停電補償回路の部品変更のお知らせ

扱	A	日付	2020年2月	件名	停電補償回路の部品変更のお知らせ
整理番号	KER-592	三菱電機(株) 機器事業部

表 1. 回路変更箇所

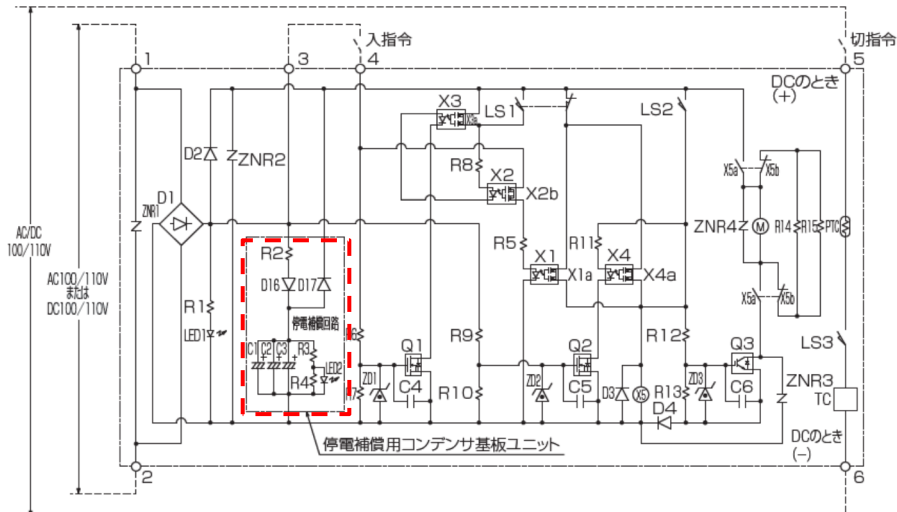
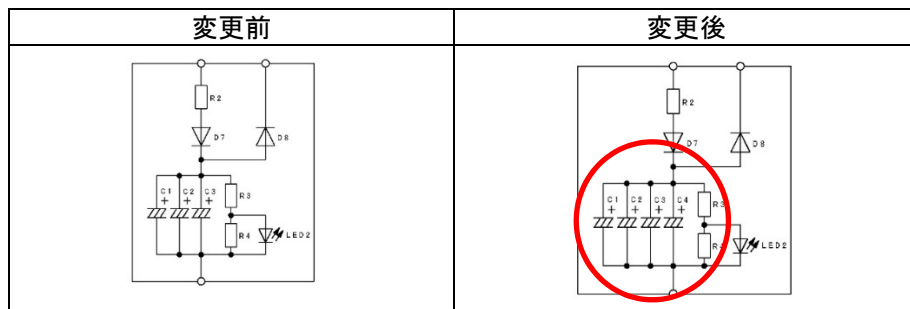
1. 対象機種
 エネセーバ : Gシリーズ全機種
 LBS : Gシリーズ電動操作式（SCL-GM□□□）
 交換用基板ユニット：XE-R011
2. 対象部品
 停電補償用コンデンサ基板ユニット
3. 仕様変更内容
 アルミ電解コンデンサを入手性が良いものに変更いたします。
 変更内容は性能に影響なく、ご使用に支障を与えるものではありません。

4. 変更理由
 部品の入手性を良くし、生産性の向上のための変更
5. 変更時期
 2020年8月生産分より
6. 識別表示
 梱包箱のラベルに青色の識別シールを貼り付けます。表示期間は、変更品製造開始から1ヶ月間です。
